**Всемирный форум для согласования правил  
в области транспортных средств**

**Рабочая группа по вопросам освещения  
и световой сигнализации**

**Правила № 27 (предупреждающий треугольник)**

### **Предложение по поправкам серии 04 к Правилам № 27 (предупреждающий треугольник)**

**Форма и размеры предупреждающего треугольника типа 1 и его упора**

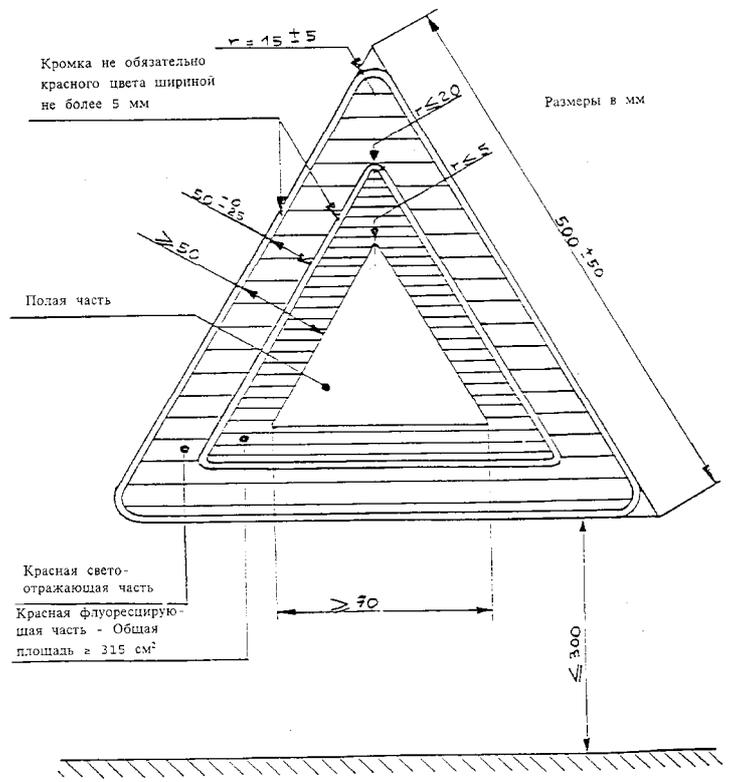
Приложение 3, рис. 1 изменить следующим образом:

**Форма и размеры предупреждающего треугольника типа 2 и его упора**

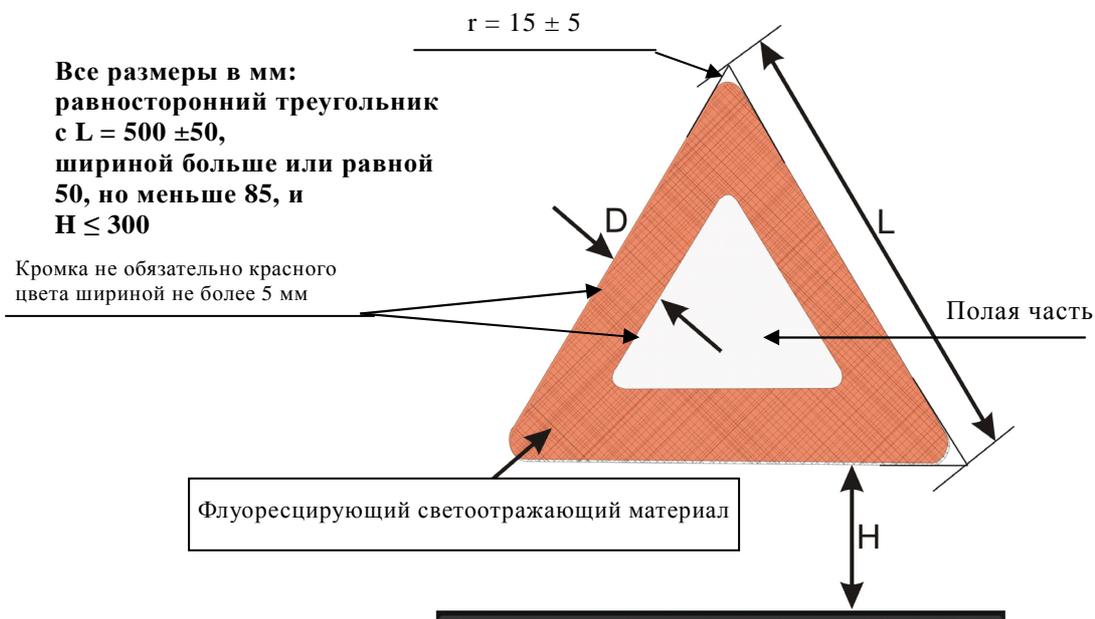
Включить новый рис. 2 следующего содержания:

**Испытательное устройство для дорожного просвета**

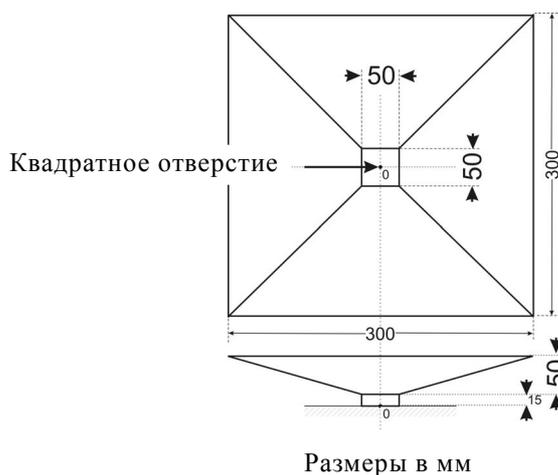
Приложение 3, рис. 2, изменить нумерацию на рис. 3, а текст следующим образом:

г) Испытательное устройство для дорожного просвета, предусмотренное в приложении 3, было упрощено, и будет применяться лишь одно измерение (300 мм).

**Границы цвета R27 –  
прежнее и новое предложения**

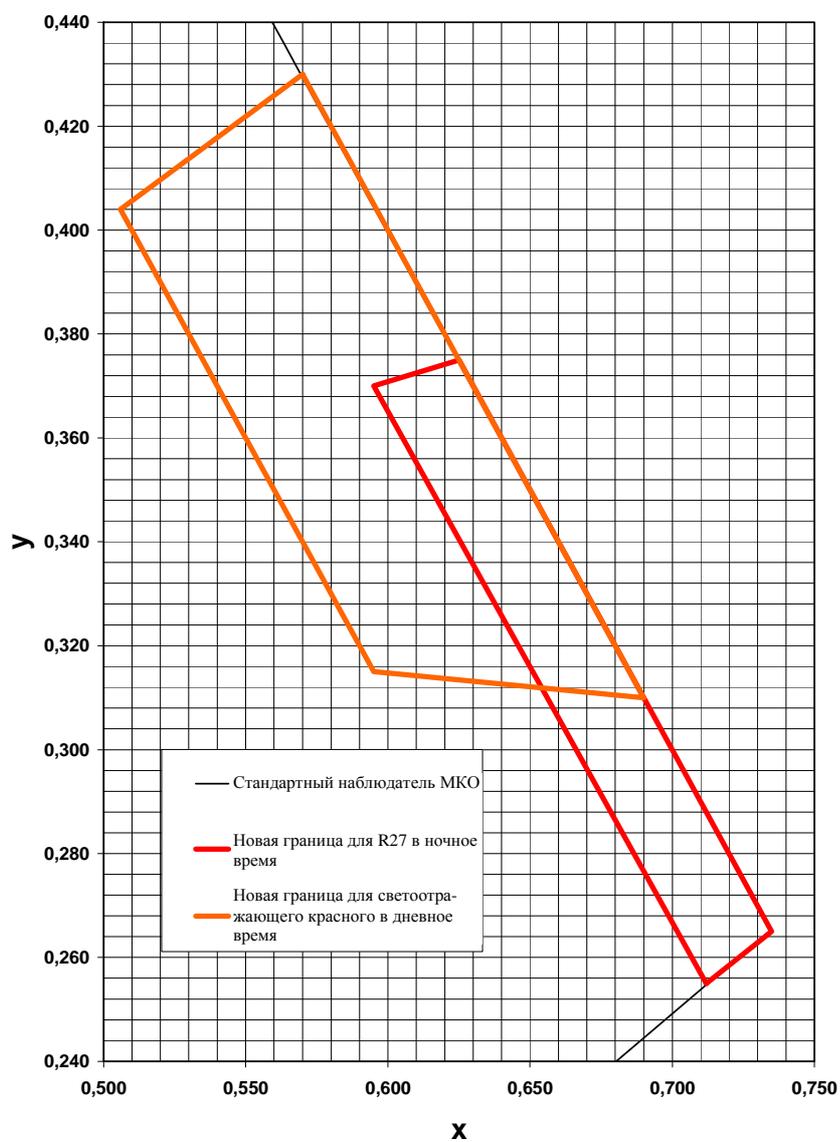
а) Пересмотрены соответствующие положения для объединения границ цветности для темного времени суток, т.е. при освещении светоотражателей источником света А, и светлого времени суток, т.е. при освещении флуоресцирующего материала источником света D65 (см. схемы ниже).
